Comune di Arizzano Provincia del V.C.O.		rap. 1/50 1/20 Maggio 2019 agg. 01
Lavori di manutenzione straordinaria copertura plesso scuole elementari di Arizzano Scuola Don Italo De Cesare		
Tavola strutturale - Integrazione		
PARTICOLARI		
Il tecnico		
Ing. Paolo Marucci - via G. De Nodaris, 51 - Verbania (VB) - cell. 335 5630627

Figura 18

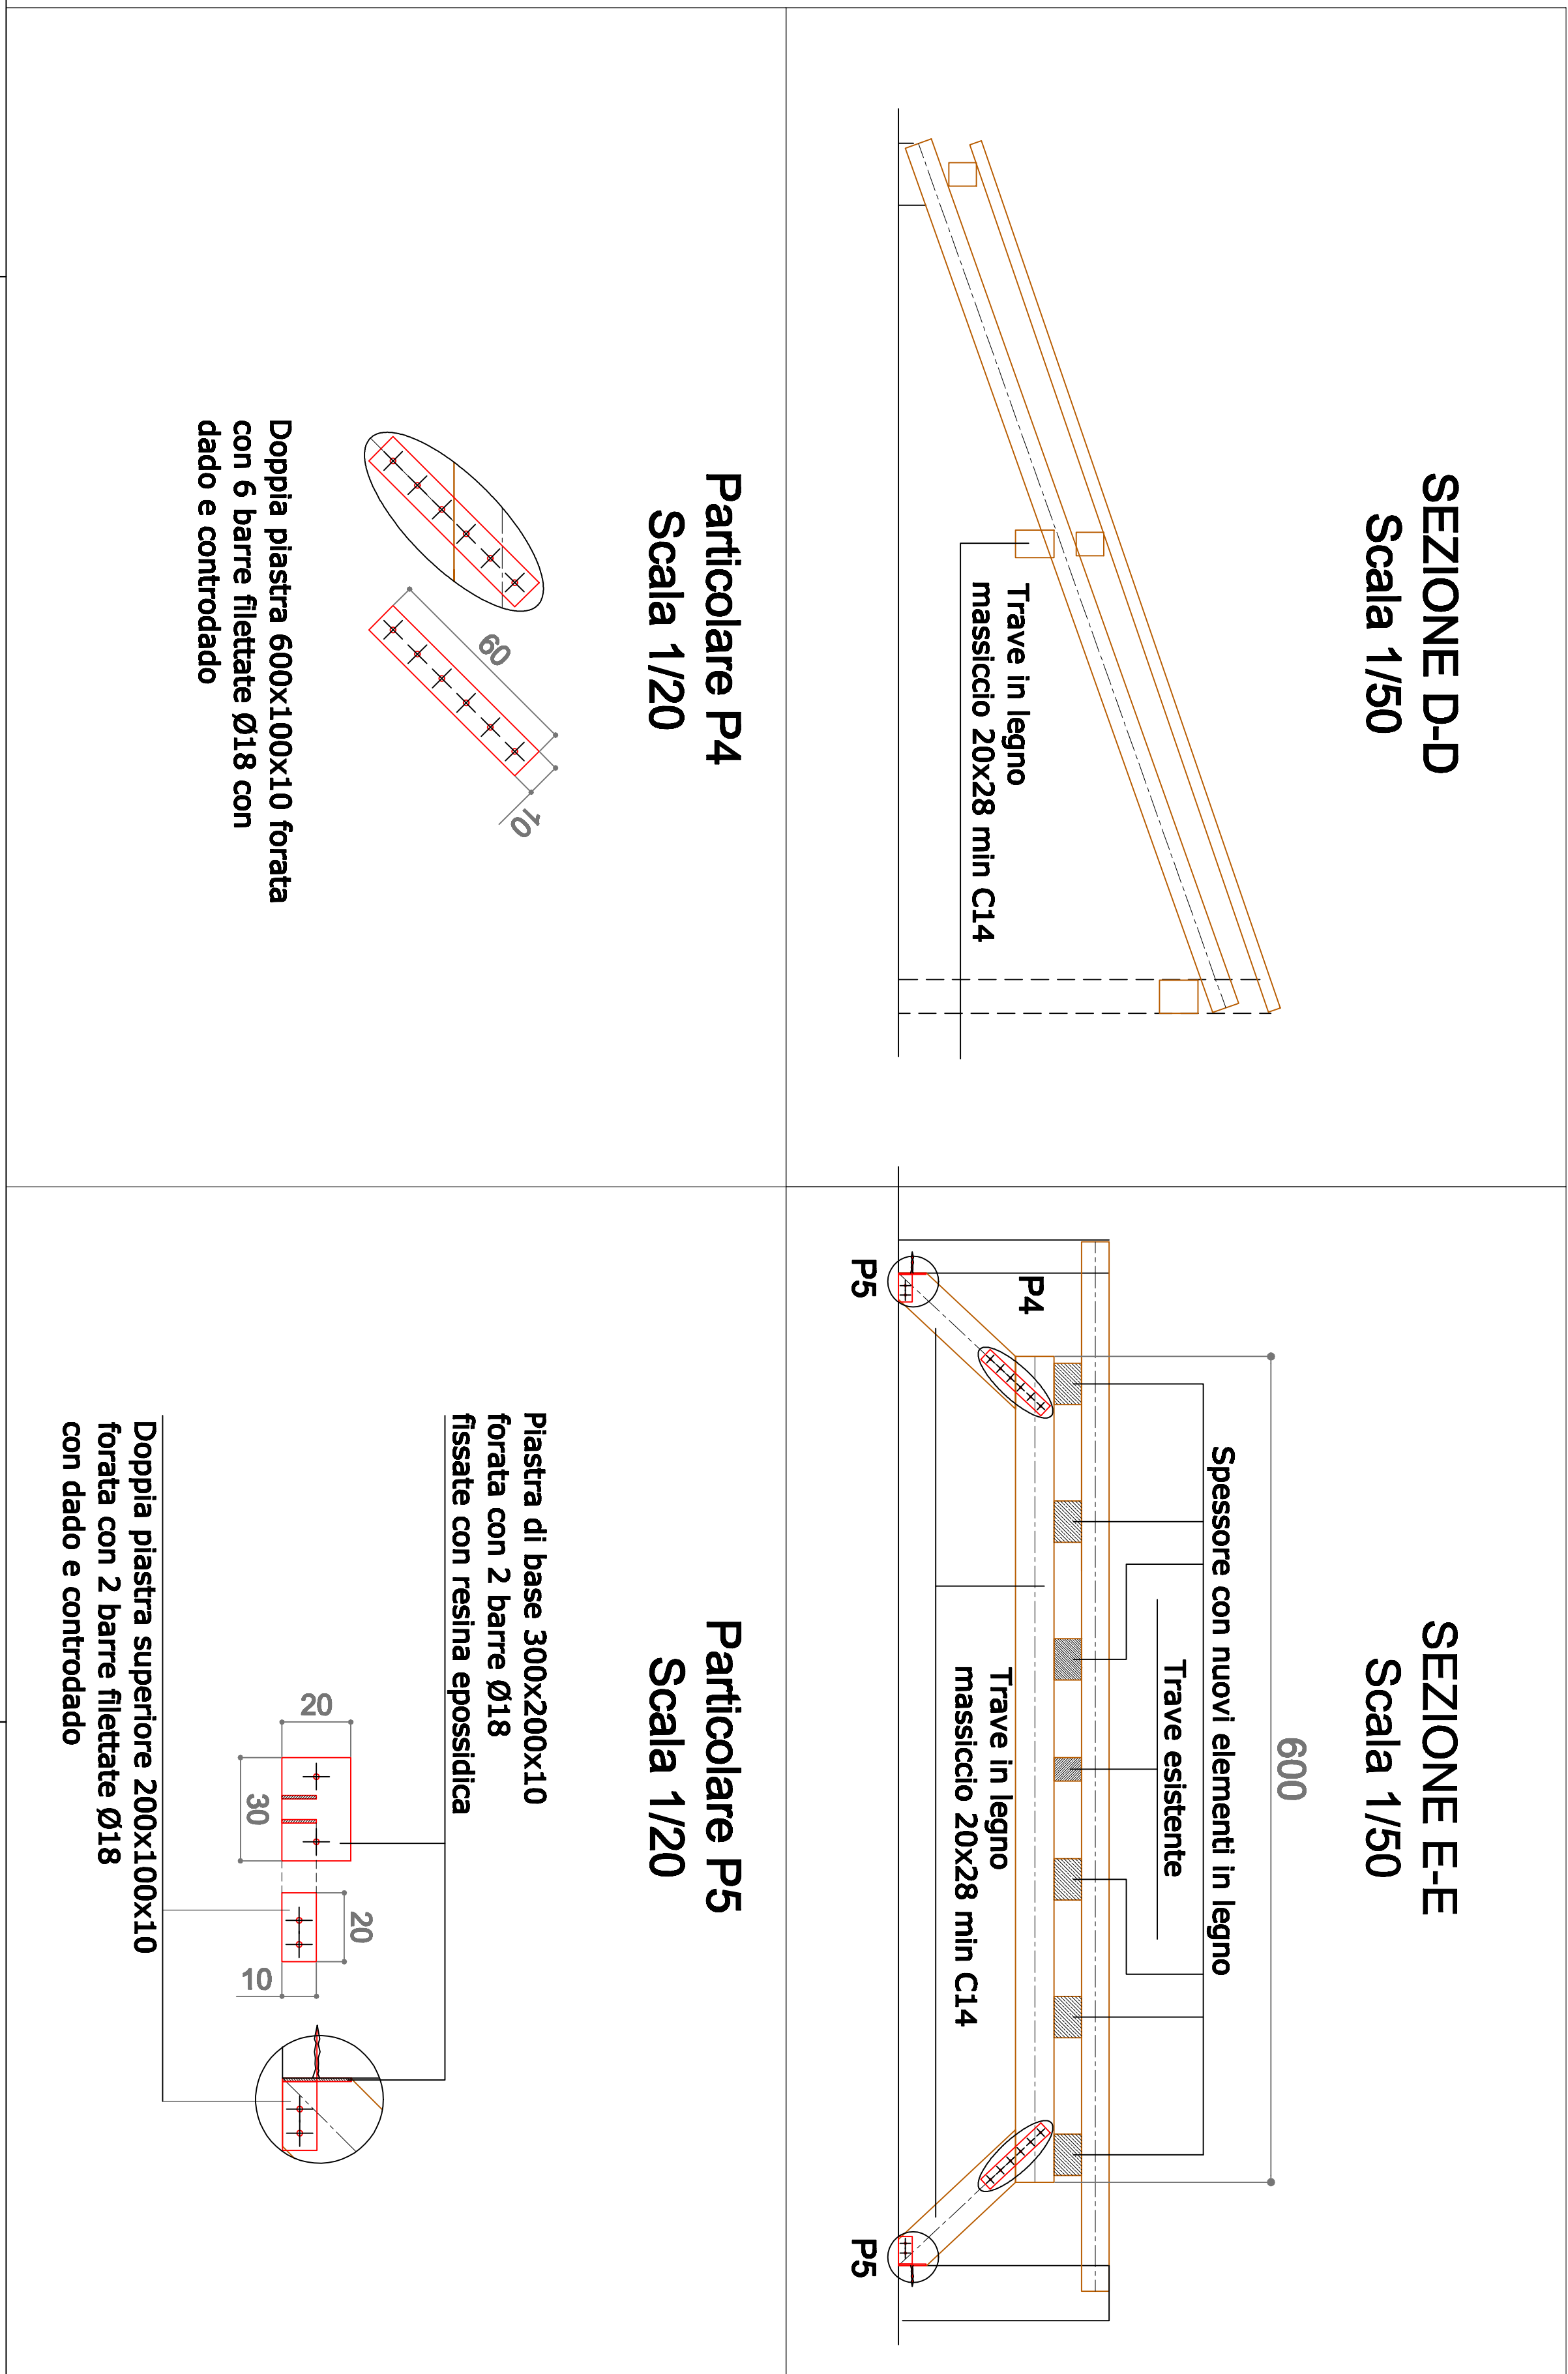
Nella versione aprile 2019 nel modello di calcolo si sono considerati sei tratti di trave circolare fra di loro indipendenti, semplicemente appoggiati sui rispettivi cavalletti e senza i controventi. Nello stato attuale si è provveduto a collegare fra loro i singoli tratti di trave (Part E - Tav 21) a unire la trave circolare con i sottostanti cavalletti (Part A e Part B - Tav 11) a posizionare quattro controventi in legno (Part C e Part D - Tav 21).

Avendo già verificato una situazione maggiormente cautelativa rispetto a quella attualmente proposta non si è ritenuto necessario procedere con un nuovo calcolo.
